Aanpassing van technische informatie NR: 44

Opstarten van de MEGA en de SLM 804 met een megafile

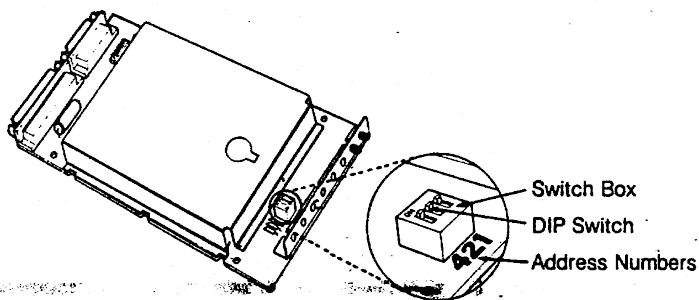
In nummer 44 is vermeld dat er twee componenten nodig zijn ter voorkoming van Boot problemen met een Mega, SLM 804 laserprinter en Megafile combinatie. Hierop is inmiddels een oplossing gekomen.

- 1) Het is niet meer nodig om de diode vermeld in nummer 44, te gebruiken voor deze aanpassing. Het plaatsen van een 10 K ohm weerstand is voldoende.
- 2) In combinatie met het plaatsen van de genoemde weerstand, moet ook het adres van de SLM 804 laserprinter veranderd worden, van unit 7 naar unit 5. De dip switch die dat regelt, treft u aan in de interface box van de SLM 804 waar ook de weerstand geplaatst dient te worden. Zie hieronder.

UNIT ADDRESS	SW4	SW2	SW1
0	ON	ON	ON
1	ON	ON	OFF
2	ON	OFF	ON
3	ON	OFF	OFF
4	OFF	ON	ON
5	OFF	ON	OFF
6	OFF	OFF	ON
7	OFF	OFF	OFF

Vanaf heden zijn alle SLM 804 interface units al voorzien van deze aanpassing. Het is wel verstandig om dit even te controleren. U hoeft alleen te controleren of de schakelaar al als unit 5 is geschakeld.
